**DIRECTION DE L’ÉVALUATION ENVIRONNEMENTALE
DES PROJETS HYDRIQUES**

**Rapport d’analyse environnementale
pour le projet de réparation des piles du pont Charles-De Gaulle
sur le territoire des villes de Montréal et de Terrebonne par le
ministère des Transports et de la Mobilité durable**

Dossier 3211-02-285

Le 14 avril 2023

FIGURE 6 – REPRÉSENTATION DE L'ENROCHEMENT DES PILES DU PONT CHARLES-DE GAULLE

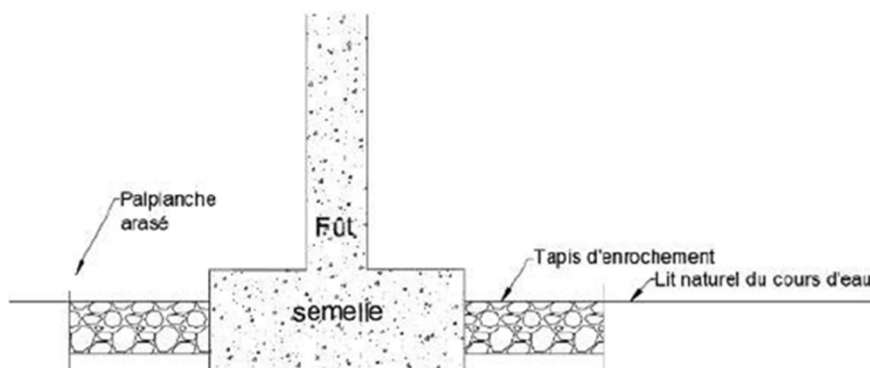
Les empiétements dans le littoral engendrés par la mise en place des enrochements seront de 3 830 m². La machinerie procédera aux interventions depuis les jetées ou encore les barges, selon l'emplacement des semelles.

L'équipe d'analyse, appuyée des experts consultés, recommande que l'initiateur dépose un plan d'atténuation des impacts sur l'habitat du poisson dans le cadre de la première demande d'autorisation en vertu de l'article 22 de la LQE comportant des travaux en littoral. Ce plan devra notamment inclure les méthodes de réalisation, matériaux et emplacements des mesures proposées. De plus, les récifs artificiels proposés devront être intégrés aux enrochements prévus et non simplement apposés sur ces derniers afin d'éviter que ceux-ci occasionnent une perte supplémentaire d'habitat. Les enrochements des piles 3 et 12 devraient aussi être conceptualisés afin de retirer suffisamment de sédiments en relation avec le lit du cours d'eau pour faciliter le rétablissement du substrat naturel selon la topographie du lit de la rivière.

ANNEXE 3 IMPACTS DU PROJET SUR LE MILIEU NATUREL DES RIVES GAUCHE (SECTEUR NORD) ET DROITE (SECTEUR SUD)

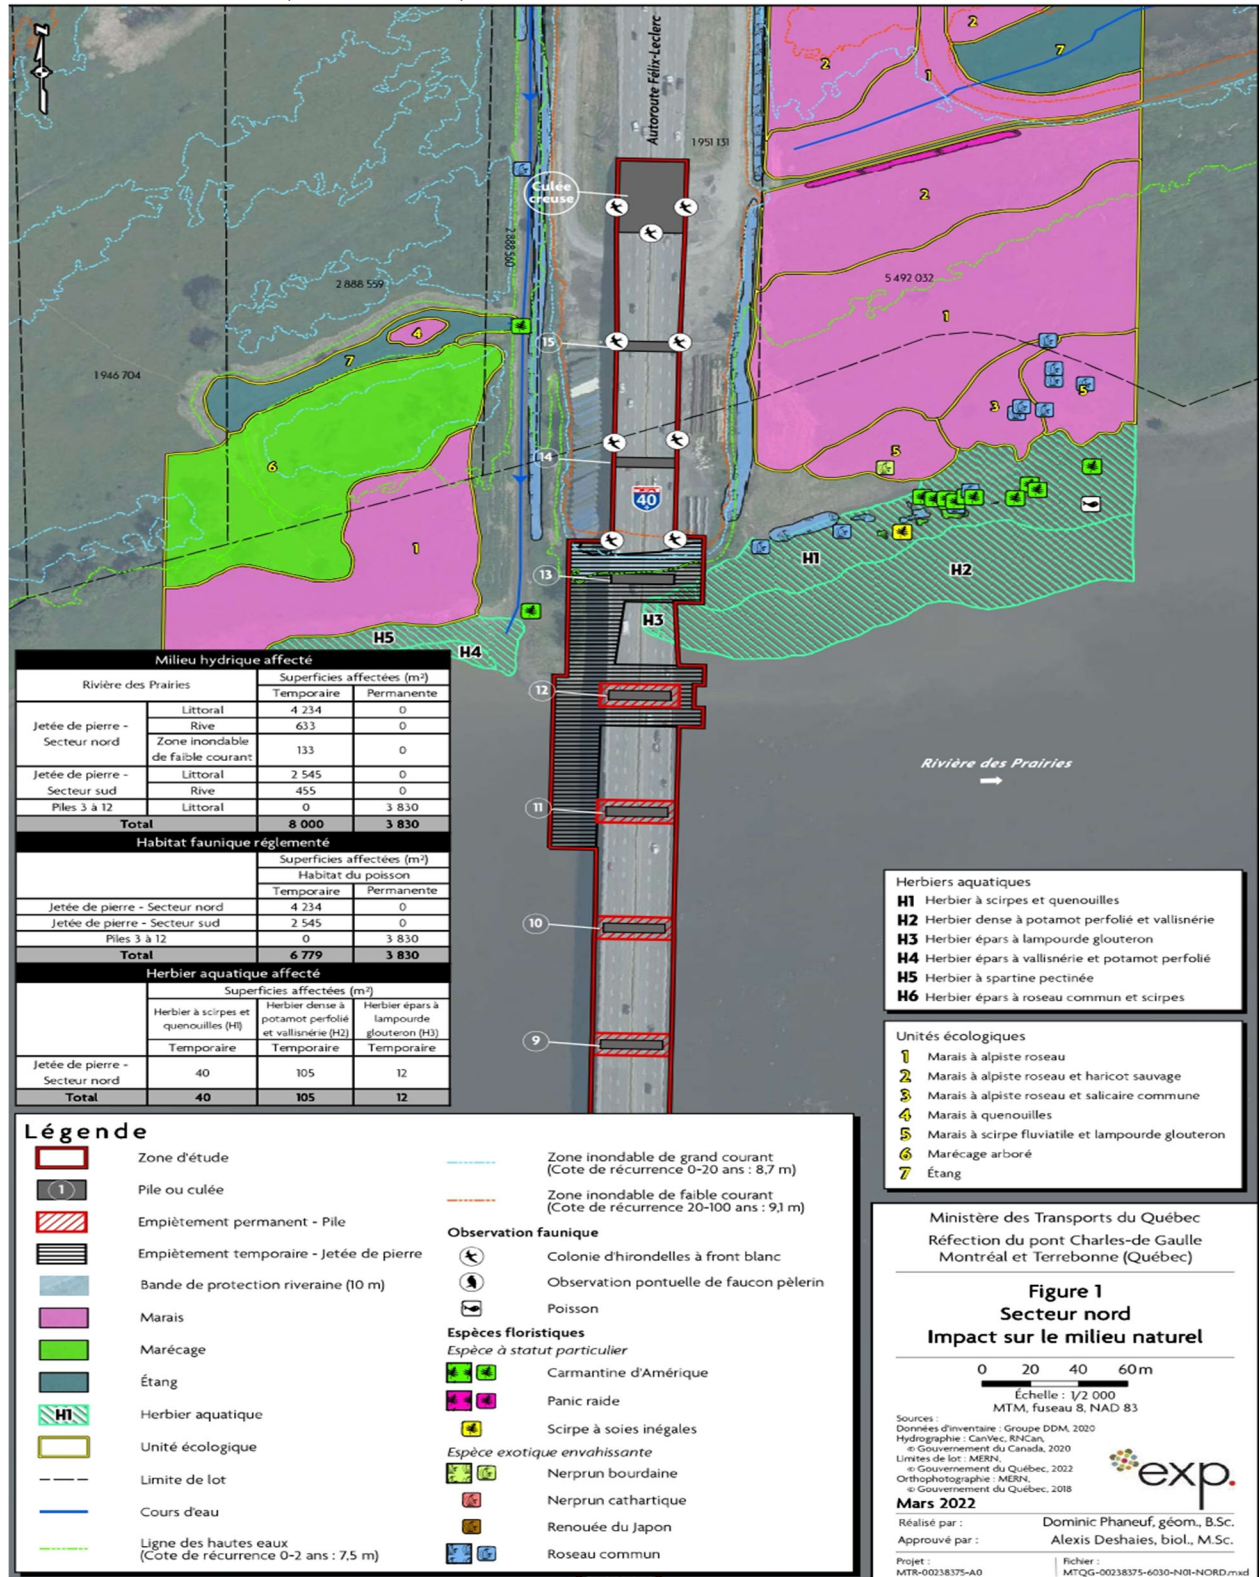
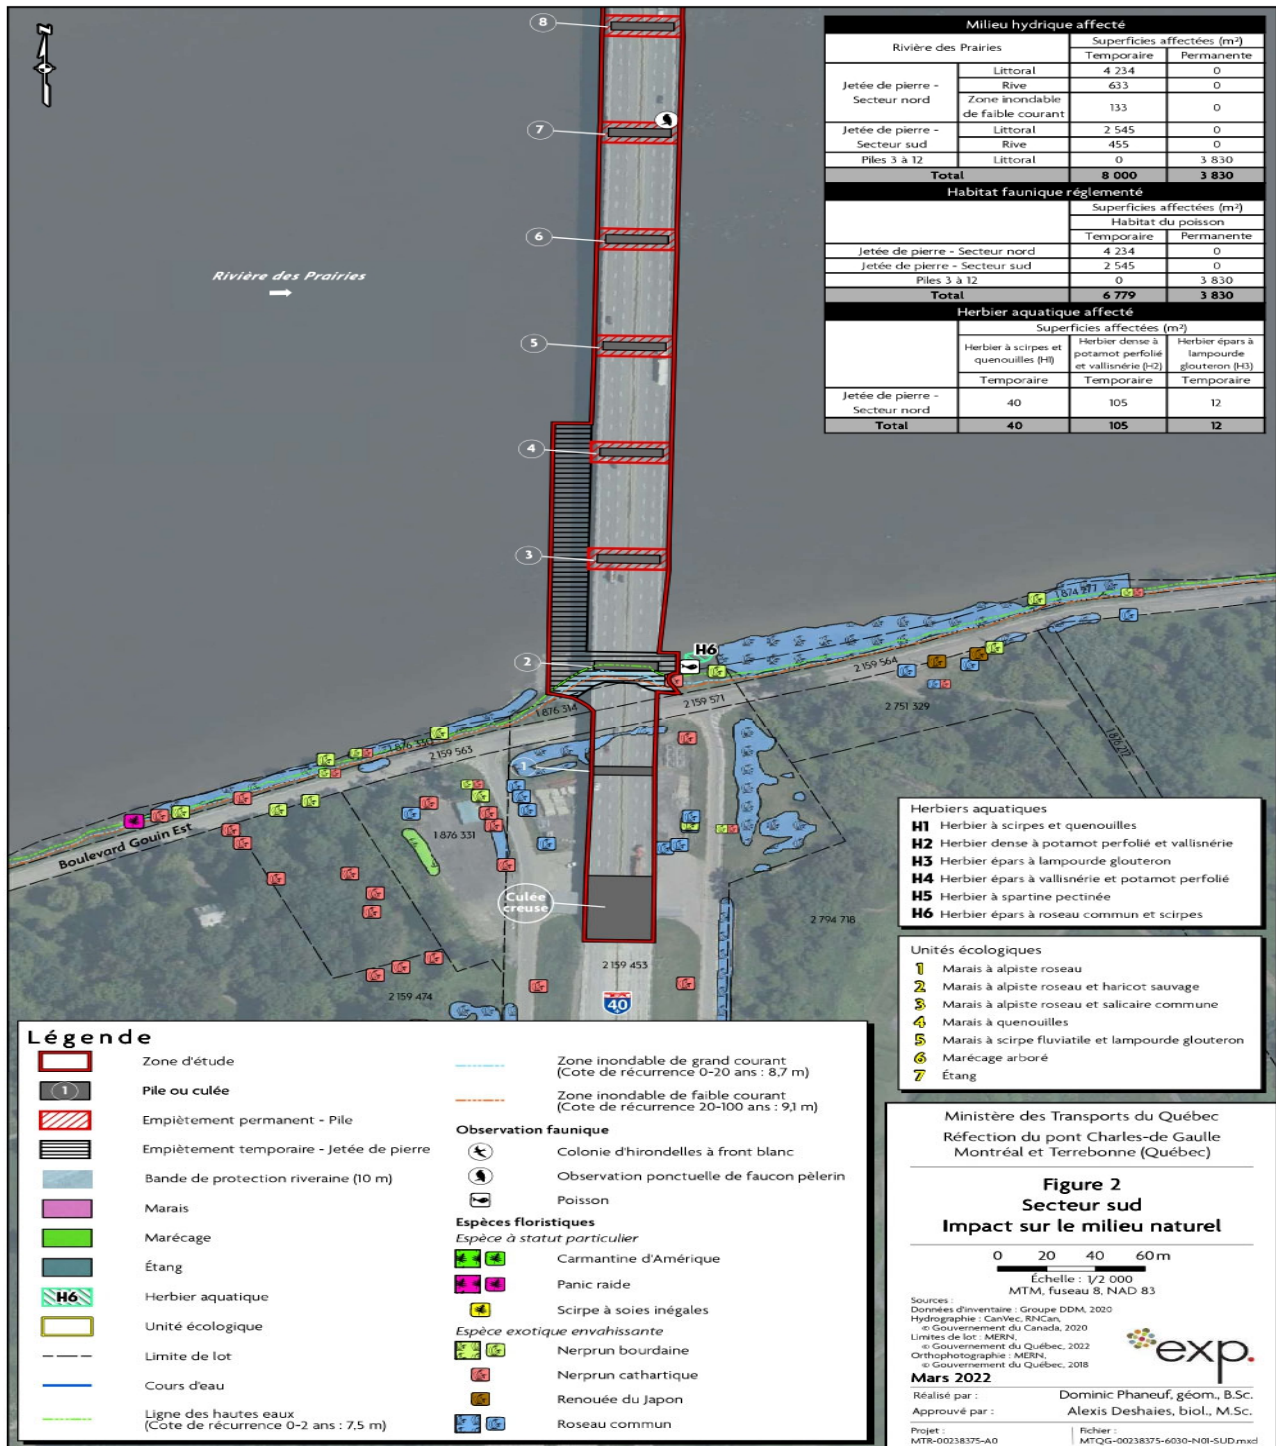
Les herbiers susmentionnés ont été caractérisés par l'initiateur en août 2020. Ces derniers se localisent essentiellement sur la rive gauche de la rivière des Prairies (annexe 3). Parmi les espèces végétales répertoriées localement, la carmantine d'Amérique (*Justicia americana*) est une espèce menacée selon la Loi sur les espèces menacées ou vulnérables (chapitre E-12.01) et la Loi sur les espèces en péril (LC 2002, ch. 29). Le scirpe à soies inégales (*Schoenoplectus heterochaetus*), espèce susceptible d'être désignée menacée ou vulnérable au Québec, a aussi été identifié sur place. Ces deux espèces floristiques désignées sont cependant à l'extérieur de la zone des travaux. En plus de poissons sautant à la surface près des piles du pont et d'autres plus petits dans les eaux peu profondes, l'initiateur y a noté la présence d'un grand héron (*Ardea herodias*) et d'empreintes de rat musqué (*Ondatra zibethicus*) et de raton laveur (*Procyon lotor*).

Les ingénieurs du MTMD ont statué qu'une stratégie de laisser-faire entraînerait des répercussions négatives sur l'état du pont et ainsi, sur la sécurité des usagers. Cela étant, l'évitement des interventions n'était pas possible dans le cas présent. Toutefois, les discussions tenues lors des différentes étapes de la PÉEIE ont engendré des évitements d'envergure. Le principal élément à noter est le retrait d'empiètements temporaires occasionnés sur plus de 2 000 m² en littoral. Cette superficie fut évitée lors de la modification du concept des ouvrages temporaires, alors que la proposition de l'initiateur passa d'un principe de digues entourant l'ensemble des piles sur trois faces à un principe de jetées longeant l'amont et entourant les piles individuellement (annexe 3).

Pour compléter les mesures d'évitement mises en place lors de la conception du projet, l'équipe d'analyse recommande que l'initiateur dépose un calendrier de réalisation des travaux et de l'ordonnancement des interventions qui expose clairement la période de retrait des jetées temporaires. Le retrait doit être effectué le plus tôt possible pour réduire les impacts sur les herbiers. La jetée au niveau de la pile 13, où est présent un des herbiers en rive gauche, devrait être planifiée afin d'être mise en place et retirée qu'une seule fois. Cette planification devra être à la satisfaction du MELCCFP et déposée dans le cadre de la première demande d'autorisation en vertu de l'article 22 de la LQE impliquant la mise en place de jetée.
